## LETTERA DI RISPOSTA ALLA RICHIESTA D'INTEGRAZIONE

### PROGETTO DEFINITIVO

**REALIZZAZIONE DI UN HUB DI RICERCA, SVILUPPO, PRODUZIONE, STOCCAGGIO, RICONVERSIONE E DISTRIBUZIONE DELL'IDROGENO, ALIMENTATO DA UN IMPIANTO FOTOVOLTAICO DA 8,982 MWp E RELATIVE OPERE DI CONNESSIONE ALLA RETE DI DISTRIBUZIONE DI E-DISTRIBUZIONE SITO NEL COMUNE DI SAN GIOVANNI IN PERSICETO (BO), LOCALITÀ SAN MATTEO DELLA DECIMA.**

**ARPAE – Area Autorizzazioni e Concessioni Metropolitana - Pratica n. 27836/2021**

**Figura 1.** Grafico produzione impianto da 1MWp

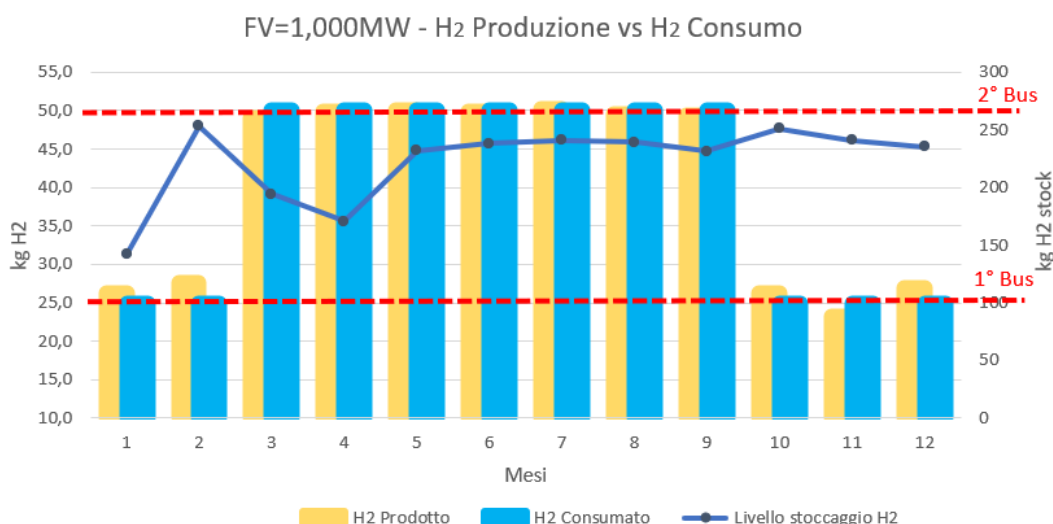
3. Si chiede di specificare il rapporto esistente tra l'impianto fotovoltaico e l'attività principale di produzione, stoccaggio, riconversione e distribuzione di idrogeno esplicitando anche la potenza "minima" necessaria per garantire il funzionamento dell'attività principale connessa alla produzione di idrogeno.

- l'impianto della taglia di **1 MWp** garantisce per tutto l'anno la disponibilità di idrogeno per 1 solo autobus giornaliero, fino ad un massimo di n. 2 autobus limitatamente al periodo estivo tenendo in considerazione che l'elettrolizzatore sarà in funzione per più ore. La presenza dell'accumulo permette di sopperire alla variabilità giornaliera e stagionale nella produzione dell'idrogeno verde garantendo la continuità di servizio del parco autobus.

**Figura 4.** Estratto tavola 202SE – San Giovanni in Persiceto - Imbiani

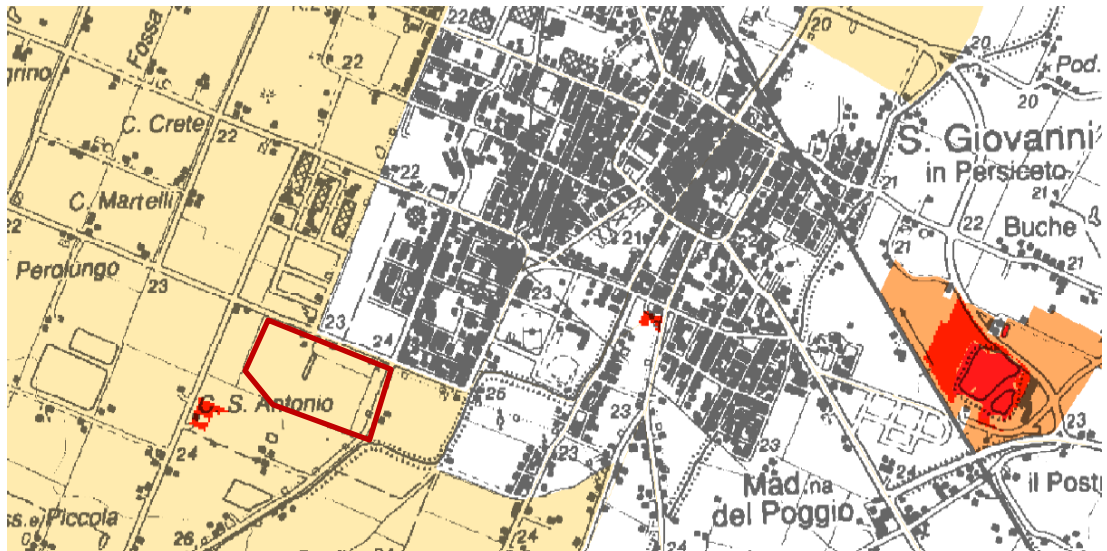
8. Verificato che al Quadro Conoscitivo del redigendo PUG del Comune di san Giovanni in Persiceto sono stati individuati i comparti per le trasformazioni di attività produttive che mantengono la loro efficacia e devono essere riconvenzionati ai sensi del comma 7, lettera c) dell'art. 4 L.R. 24/2017 (Comparto Imbiani – Capoluogo, Comparto Postrino – Capoluogo, Comparto Ex-Zuccherificio – Capoluogo, Comparto Bosco – San Matteo della Decima), si chiede di presentare la dimostrazione dell'impraticabilità di alternative in merito alla scelta della localizzazione del progetto (aree già destinate all'uso produttivo esistenti nel territorio Comunale o nella frazione stessa, aree degradate da riqualificare, possibilità di utilizzo dei tetti dei capannoni esistenti).

Sebbene la superficie libera all'interno del presente comparto abbia una dimensione di circa 13 ettari, paragonabile all'area in progetto, essa risulta attraversata da una strada esistente (Via Albert Bruce Sabin), che costituirebbe un elemento di discontinuità dell'impianto. Inoltre, dalla figura 4, si evince che l'area risulta classificata di tipo **B6** ai sensi della DAL n. 28/2010, quindi **inadatta alla tipologia di impianto proposto**.

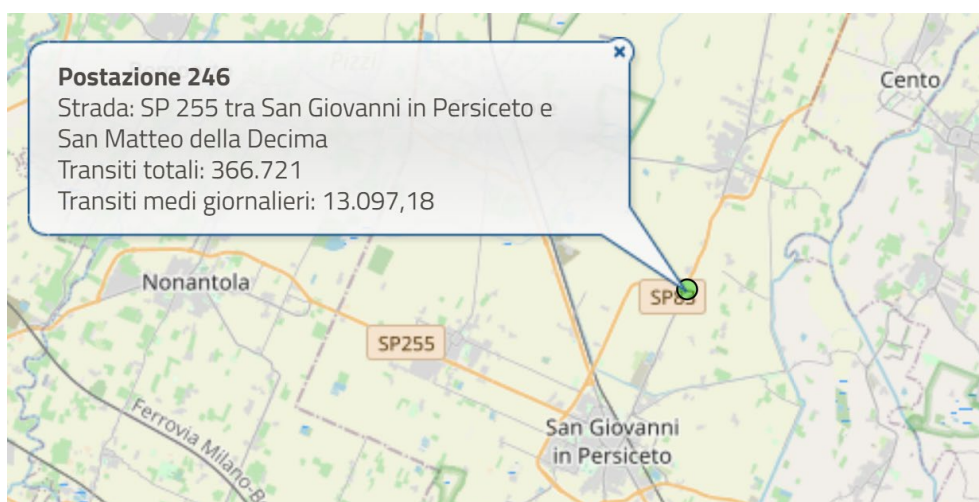
30. in relazione alla componente atmosfera, si chiede di presentare una stima delle emissioni diffuse ed i relativi impatti sui recettori individuati, nella fase di esercizio. La stima deve considerare anche il contributo delle emissioni derivante dai mezzi che accedono all'area di progetto.

La fase di esercizio dell'impianto non comporta la presenza di emissioni in atmosfera significative. A livello impiantistico, infatti, le uniche emissioni convogliate previste sono quelle dell'ossigeno, sostanza non certamente pericolosa per la componente atmosfera. Non sono invece previste emissioni diffuse.
